荆东安置房及周边附属配套工程（安置房）建筑方案设计 方案变更

建设单位：三明市三元区城市建设投资有限责任公司
设计单位：福建一建集团有限公司

2#楼二层平面图

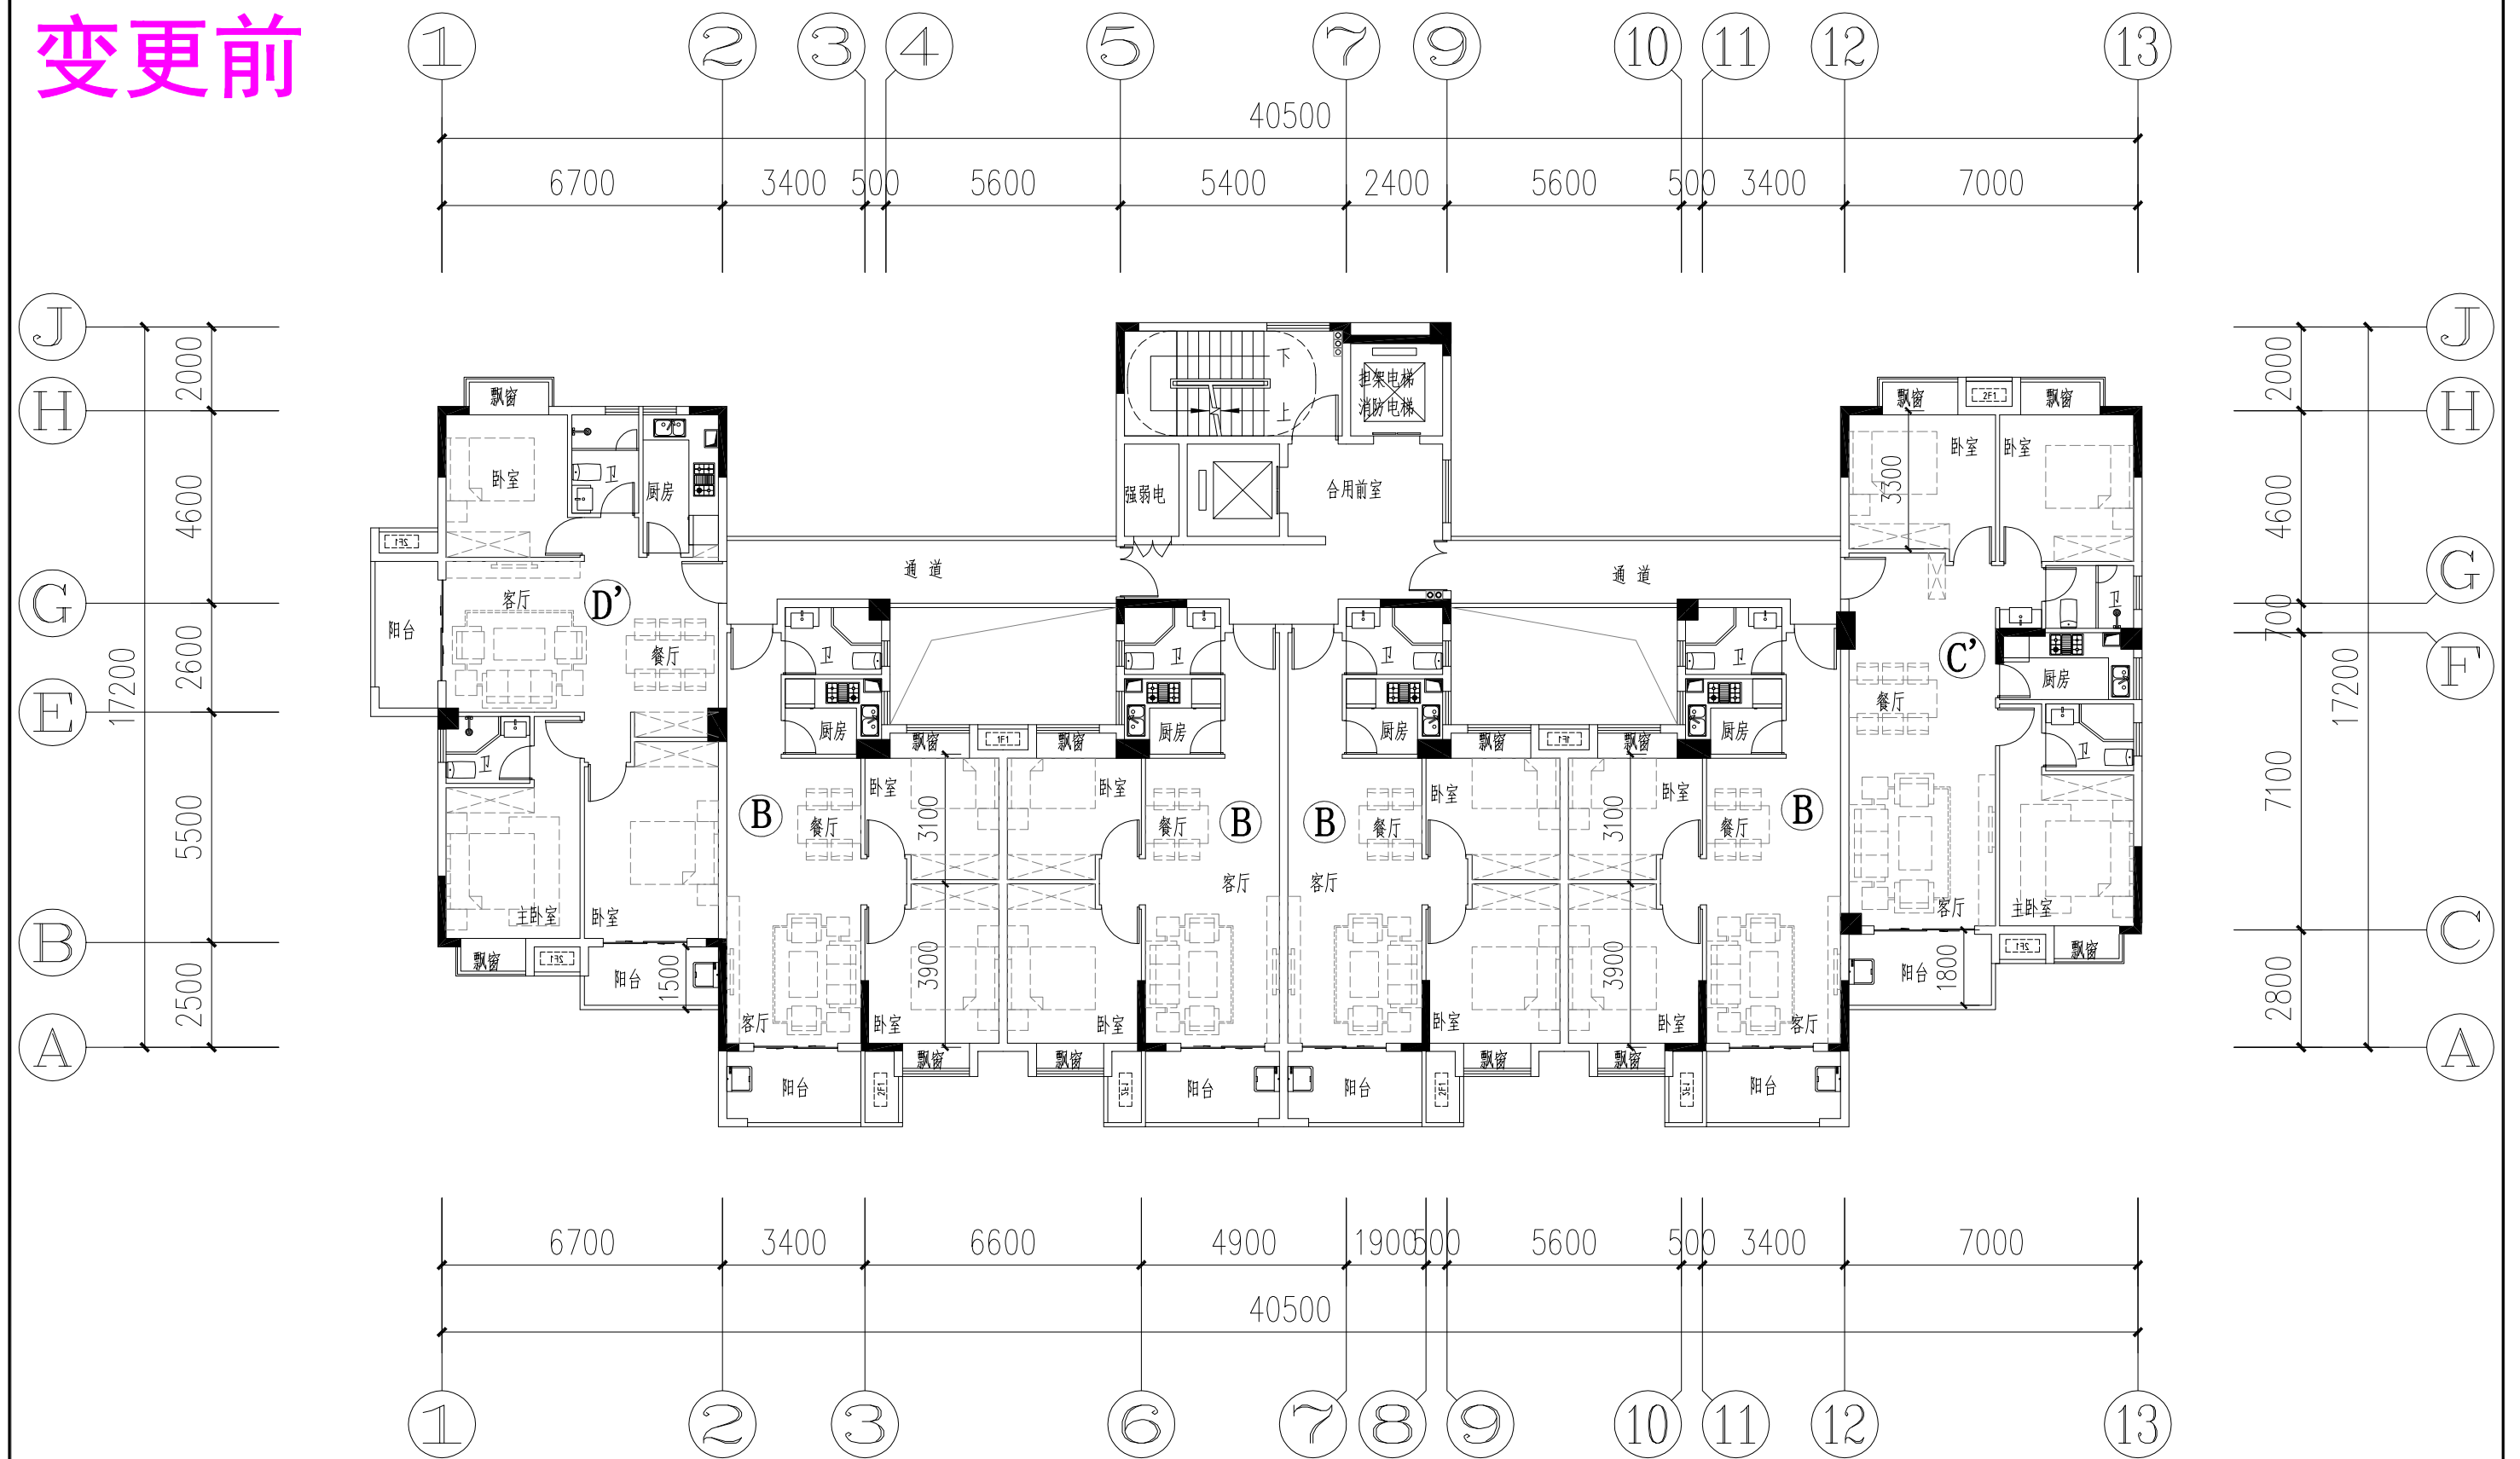
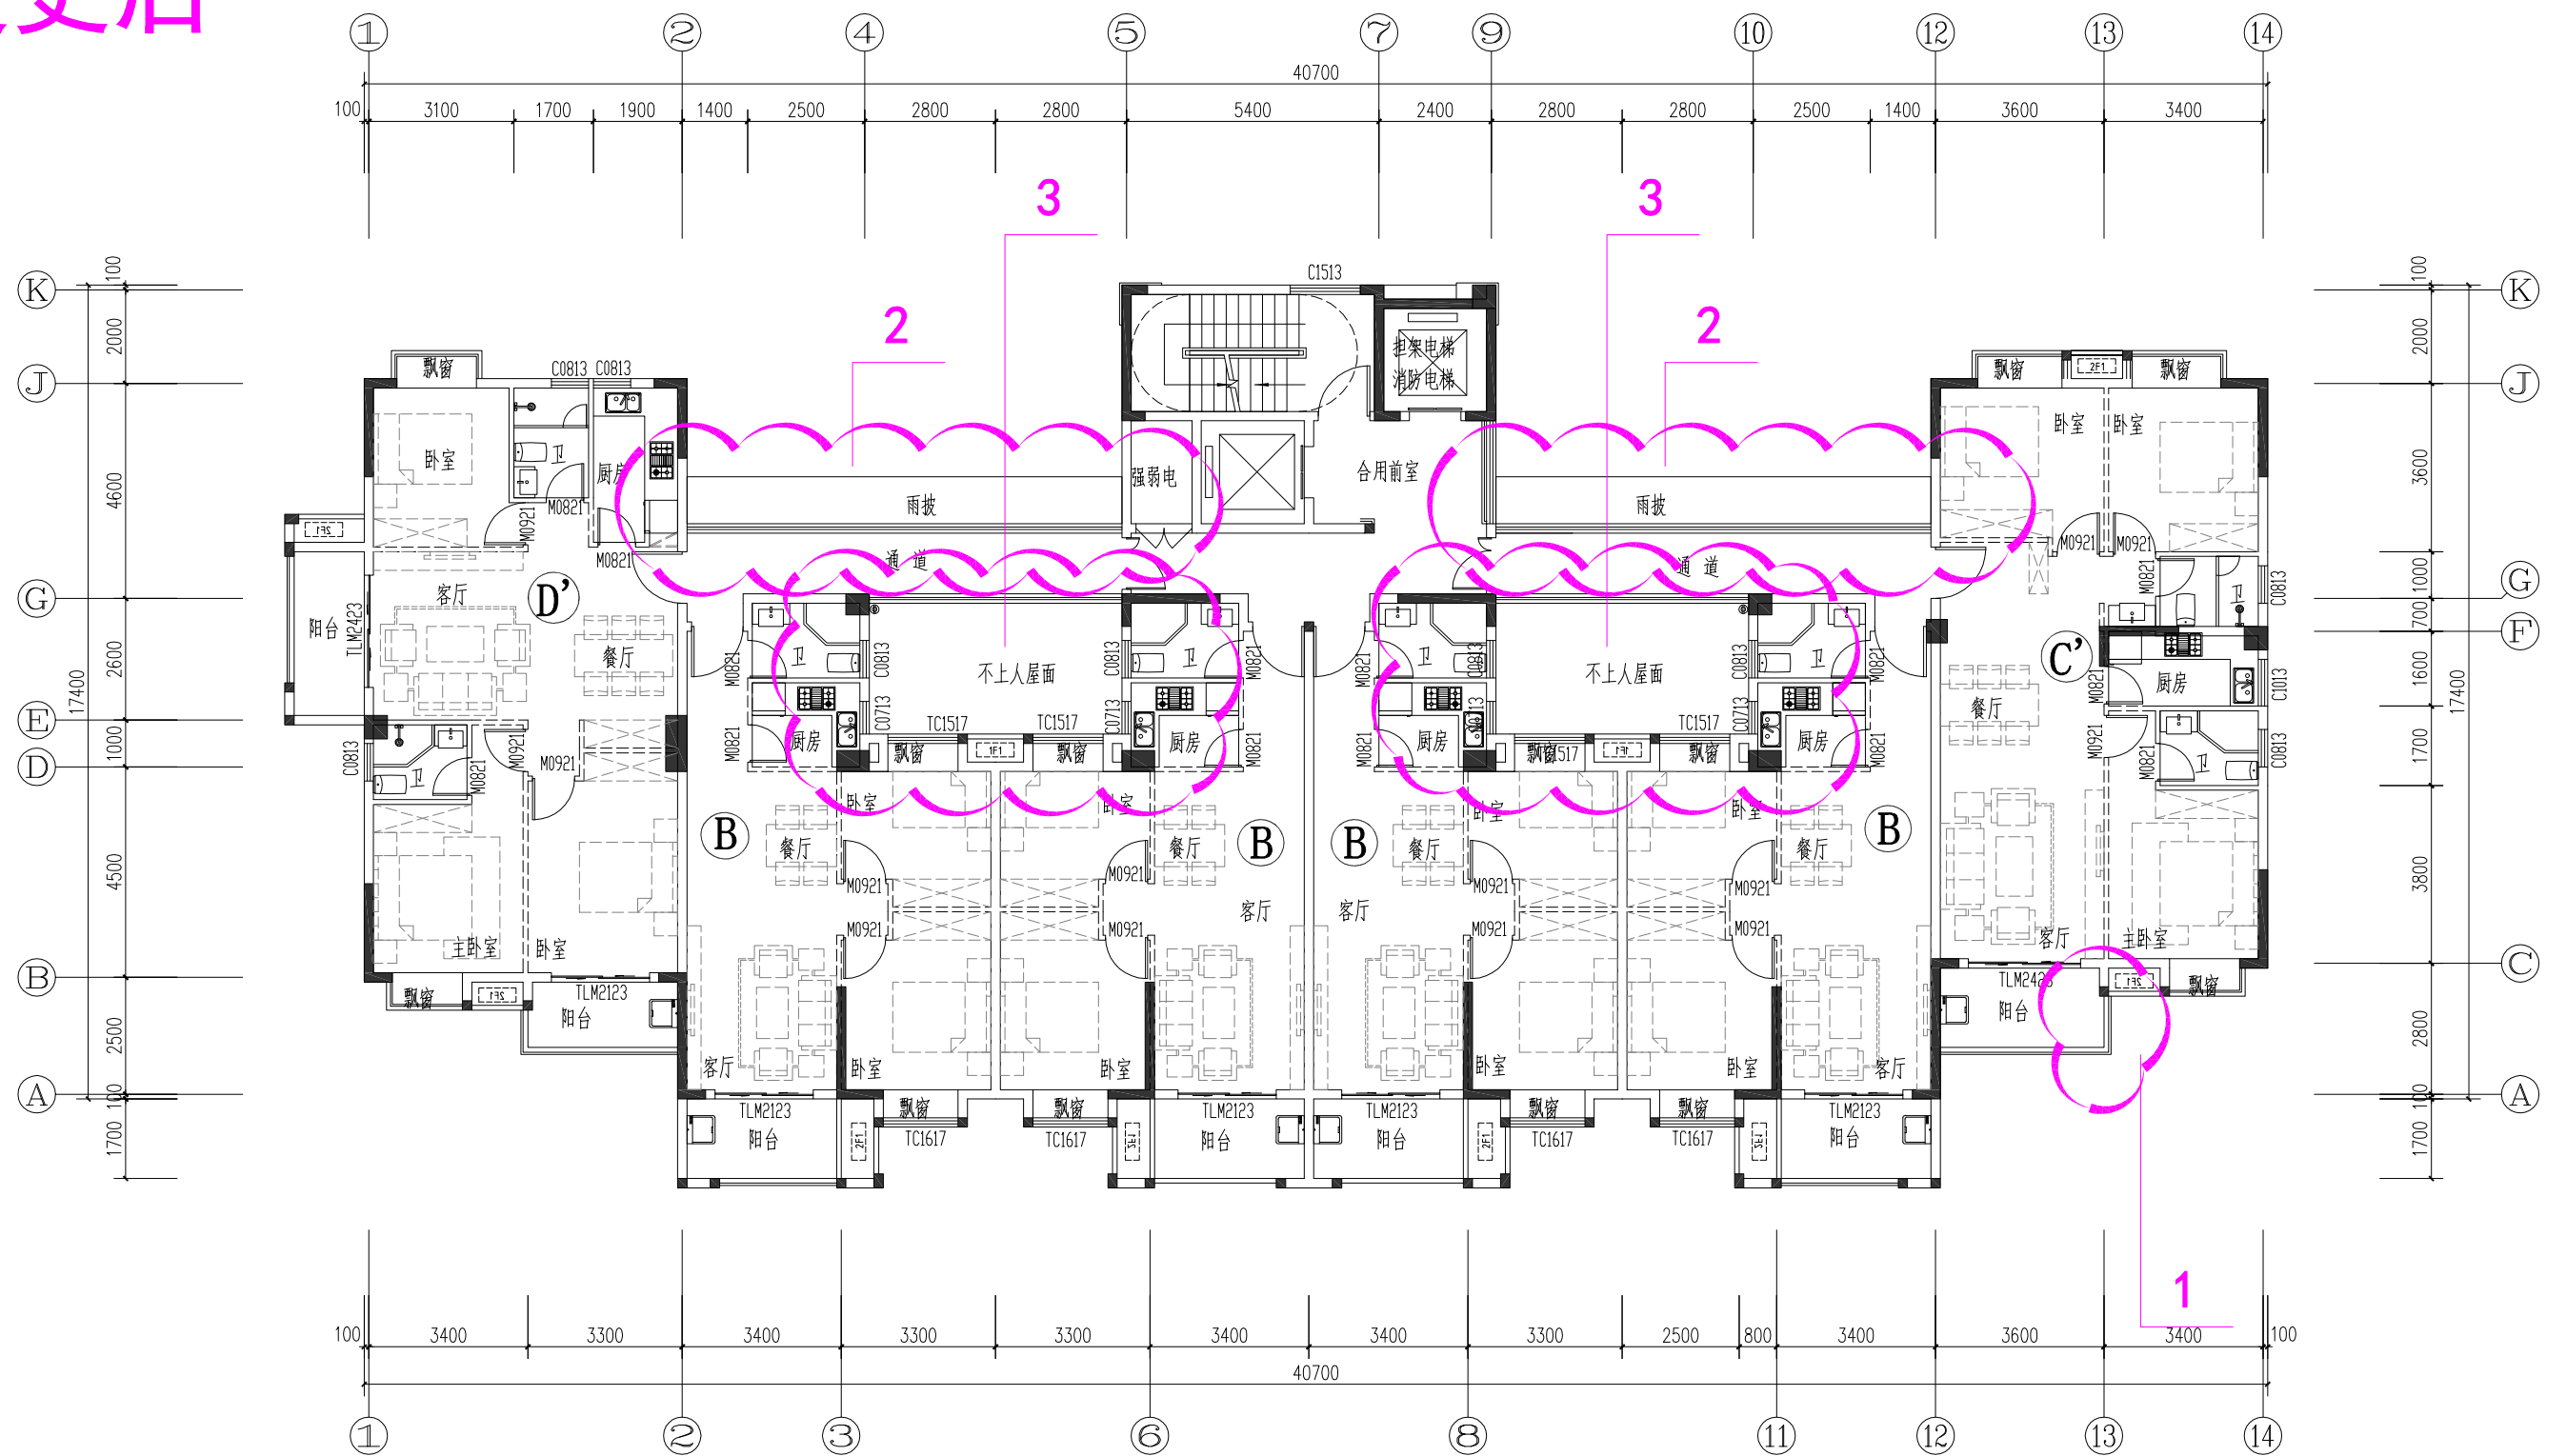
1. 13轴交A~C轴阳台长度3.5米调整为3.6米
2. 新增雨披
3. 采光井调整为不上人屋面

2#楼三~十八层平面图

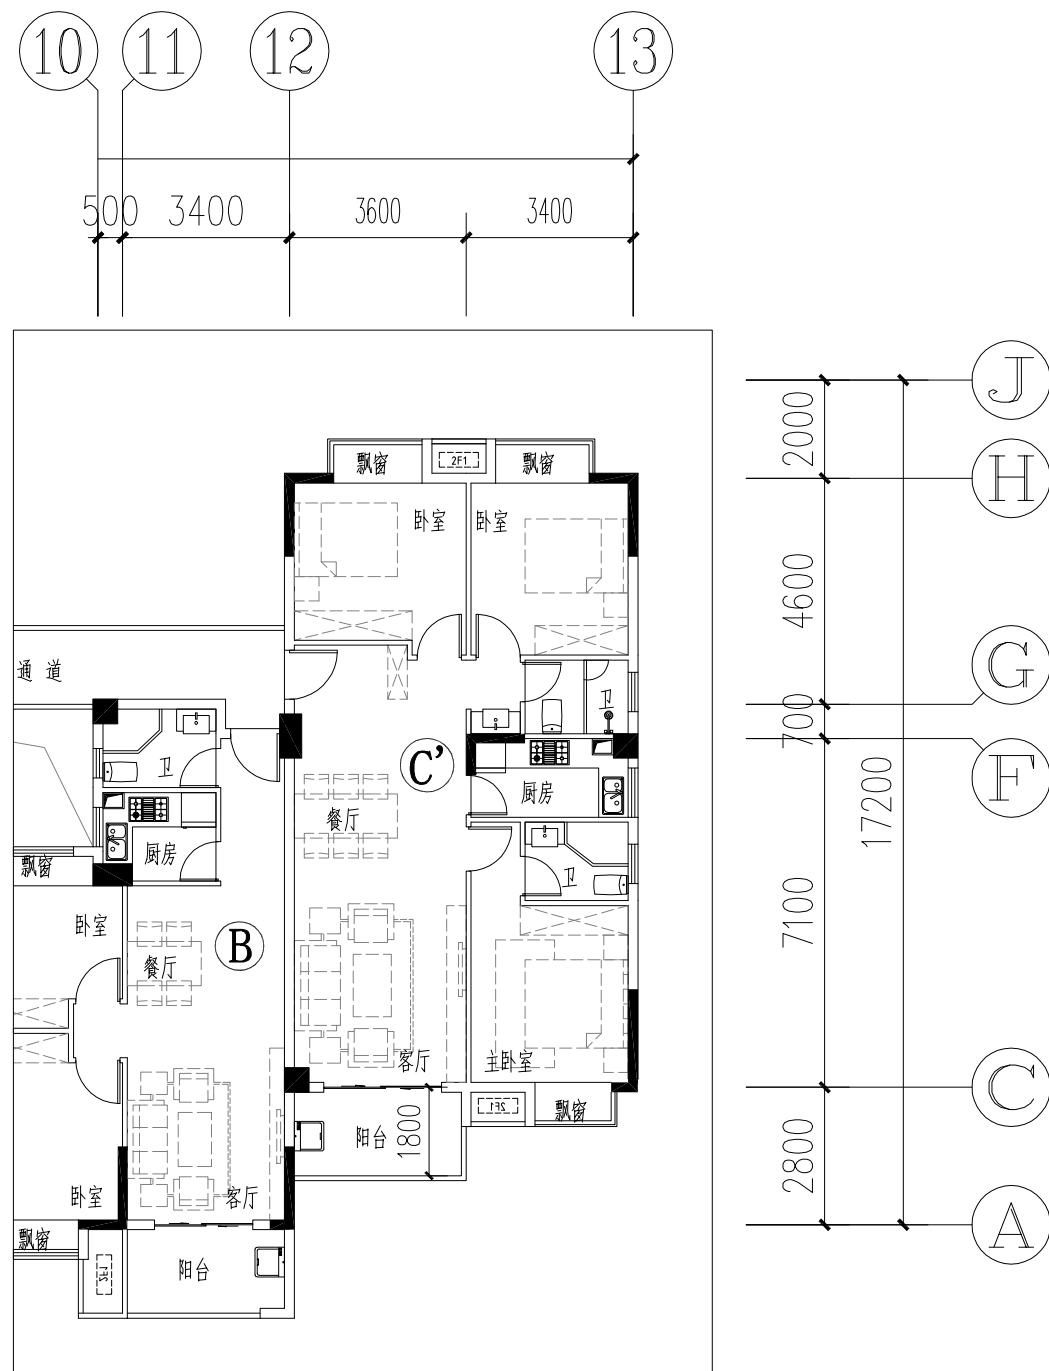
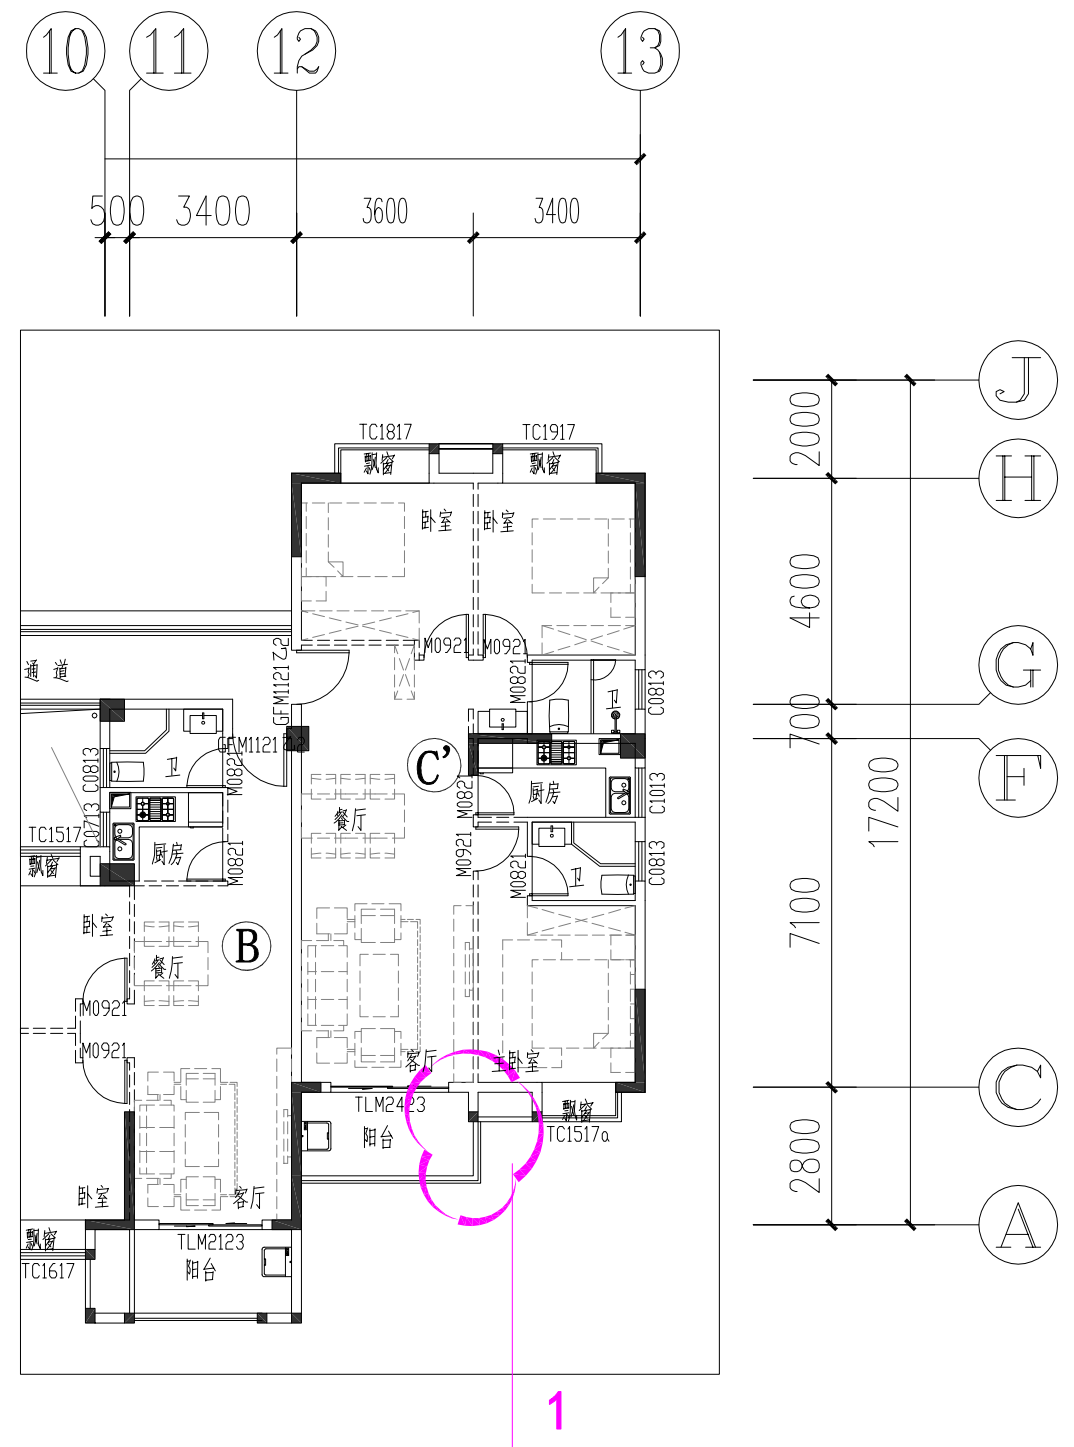
1. 二至十八层13轴交A~C轴阳台长度3.5米调整为3.6米
